INFO'RAPID

XM

CITROËN XM

Canalisations hydrauliques

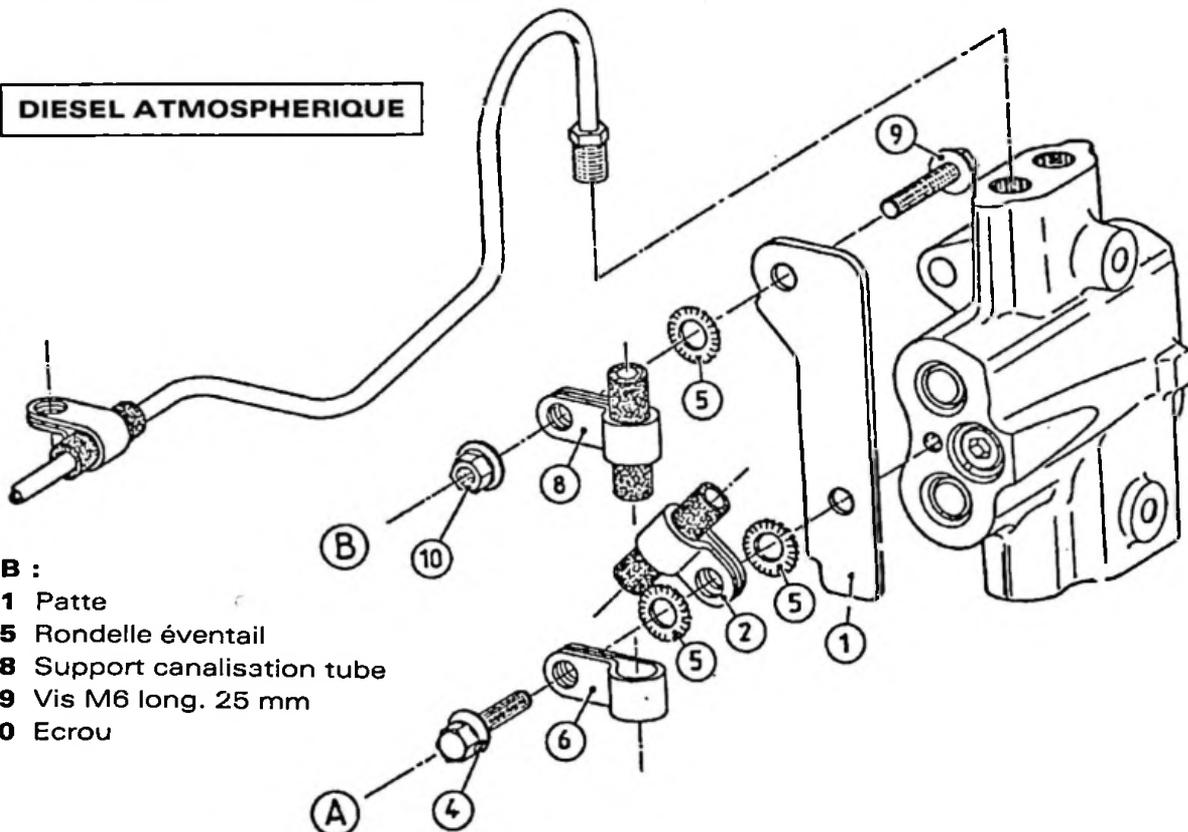
Les tubes hydrauliques de liaison pompe HP - répartiteur de direction assistée disponibles à **D.P.R.** sont dorénavant fournis équipés de 7 pattes de fixation au lieu de 6 :

Rappel des références :

Diesel ATMOSPHERIQUE : **95 639 618**

Diesel TURBO : **95 639 619**

DIESEL ATMOSPHERIQUE

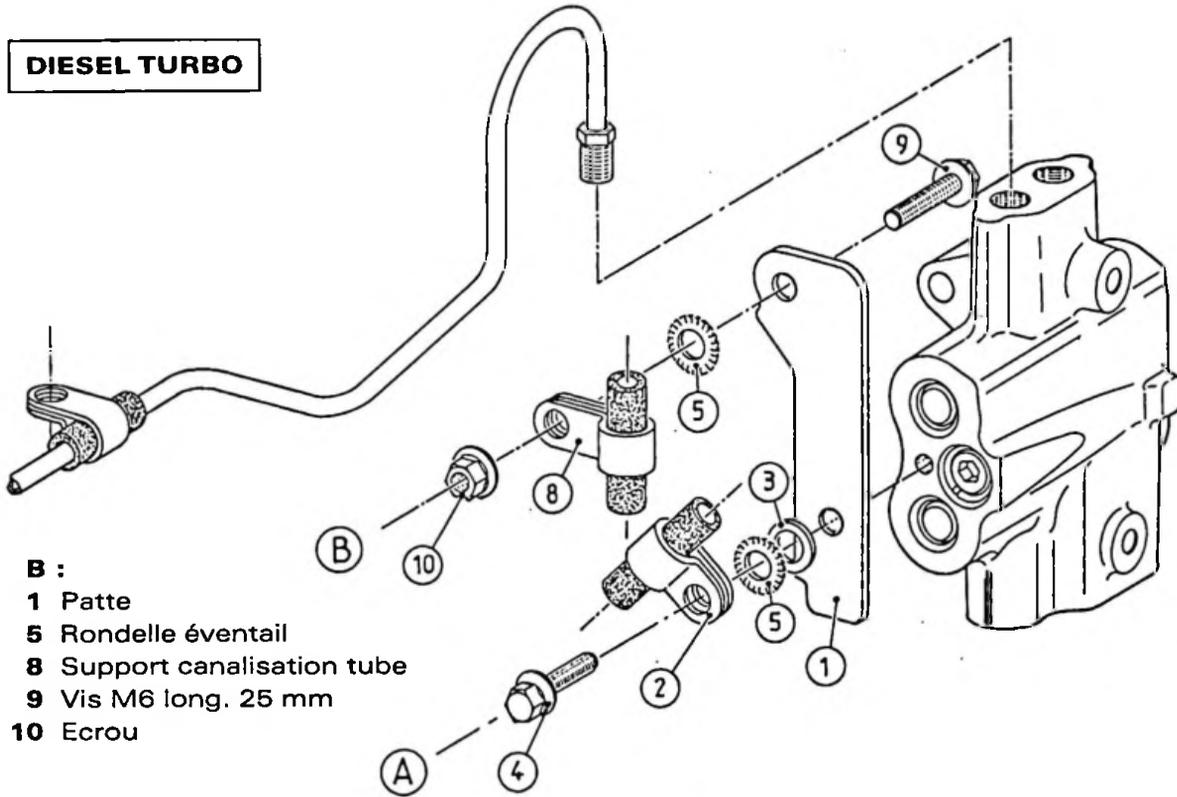
Pour monter ces tubes, il est impératif de demander également, l'ensemble de fixation (valable (Atmosphérique ou Turbo) disponible à **D.P.R.** sous la référence : **ZC 9 000 132 T** afin de réaliser, côté répartiteur, les montages suivants :

- 1 Patte
- 5 Rondelle éventail
- 8 Support canalisation tube
- 9 Vis M6 long. 25 mm
- 10 Ecrou

- 1 Patte
- 2 Support canalisation tube
- 4 Vis M6 long. 25 mm
- 5 Rondelle éventail
- 6 Support canalisation retour

Pompe Hydraulique

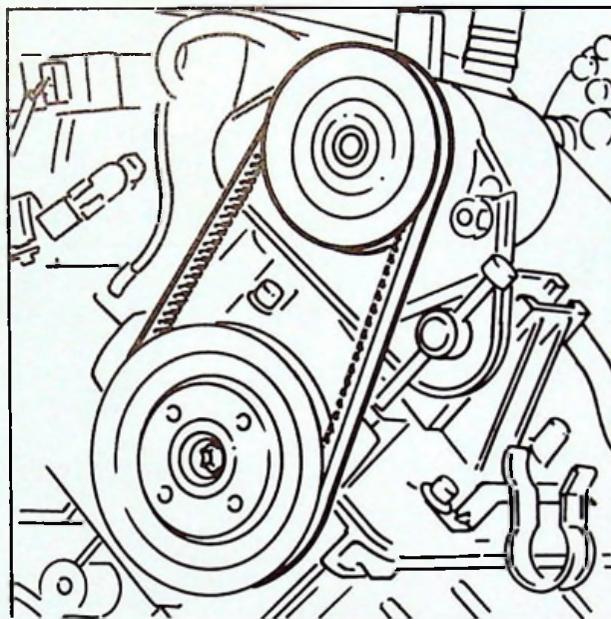
Depuis le N° OPR 5566, les véhicules **CITROËN XM V6** (Types S6A, SFZ et SKZ) sont équipés d'une POMPE HYDRAULIQUE Haute Pression à caractéristiques d'entraînement modifiées.

Afin de réduire la vitesse de rotation maximum à **4100 tr/mn** (au lieu de 4600 tr/mn) de la pompe hydraulique, le diamètre de la poulie d'entraînement est augmenté : **Ø = 100 mm** (au lieu de Ø = 88 mm). Le diamètre de la poulie, sortie d'arbre à cames, reste inchangé (Ø = 124 mm).

Lors du montage, il est **IMPÉRATIF** de remplacer la courroie d'entraînement de longueur primitive 660 mm par une de longueur **670 mm**.

Fig.: B3AQ02CD

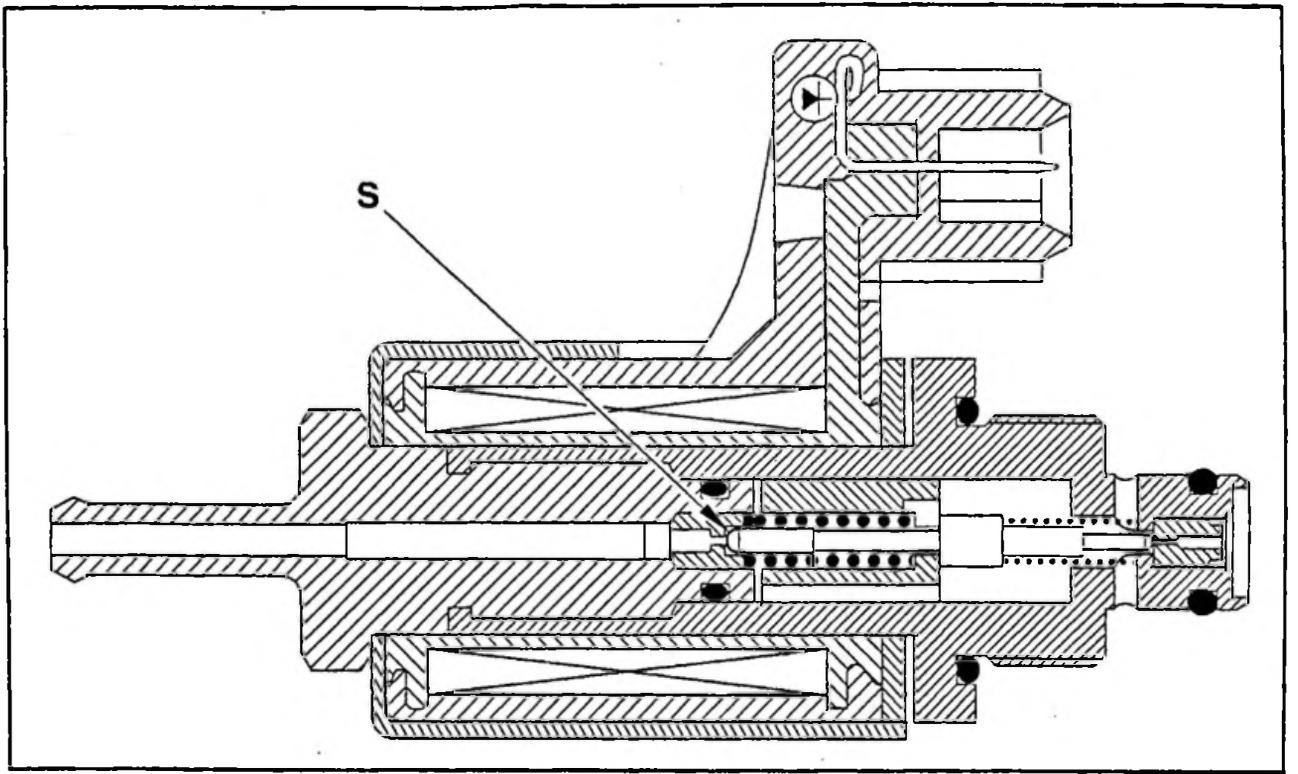
Le siège "S" de l'une des électrovannes des régulateurs de raideur AV ou AR est détérioré et n'est plus étanche en position "Suspension normale".

Changer l'électrovanne de régulateur de raideur non étanche.

Changer l'électrovanne de régulateur de raideur dont le siège "S" est détérioré.

L'électrovanne est disponible aux Pièces de Rechange sous la référence 96 119 952.
